Projet de réaménagement des cales de Loire à Saumur -

Réponse n°2

Réponses aux observations déposées sur le registre dématérialisé

CIRCULATION CYCLABLE

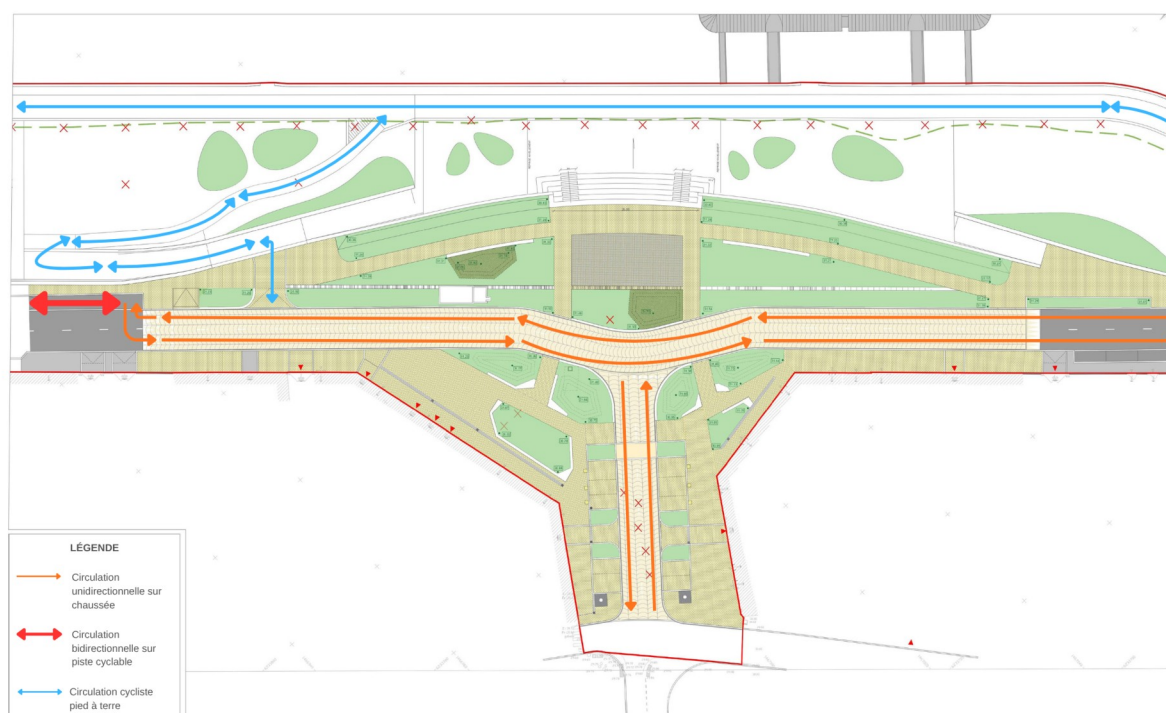
Réponse à la contribution n°12 déposée par M. Yannick LEROY le 12/10/2025.

Réponse à la contribution n°13 déposée par un contributeur anonyme le 13/10/2025.

La création d'une piste cyclable dédiée, en partie basse, aurait impliqué de remanier le profil actuel des cales de manière significative. Cet aménagement ne serait pas conforme aux prescriptions du PSMV.

Les parties basses des cales constituent une zone piétonne ayant vocation à accueillir les promeneurs dans un espace calme et apaisé au contact de la Loire, à l'instar de ce qui se pratique dans les parcs, jardins ou zone piétonne de la Ville.

Les cyclistes pourront profiter de ces lieux en empruntant les cheminements dessinés en mettant pied à terre.

Soucieuse cependant de répondre aux besoins des usagers en matière de déplacement cyclable, la Ville de Saumur prévoit, en complément, des aménagements en partie haute :

- Des supports vélos seront positionnés aux abords des rampes d'accès aux cales.
- Au niveau de la place Kléber, le carrefour est totalement repensé pour apaiser les circulations et faire de cet endroit un parvis urbain sur lequel viennent se connecter les pistes cyclables en provenance du Boulevard Henri Dunant. Suite à une modélisation dynamique des flux, le choix s'est porté sur la mise en sens unique de la totalité de l'axe Carabiniers de Monsieur / Chanzy / Gambetta afin de diminuer les mouvements et la quantité de véhicules dans l'emprise du carrefour, contribuant ainsi à rendre le lieu plus sécurisé pour les usagers piétons et cycles. Le carrefour sera enfin retraits en zone 30 sur plateau surélevé pour garantir un respect de la limitation de vitesse.

Les cyclistes pourront ainsi cohabiter plus sereinement avec les véhicules sur ce secteur.
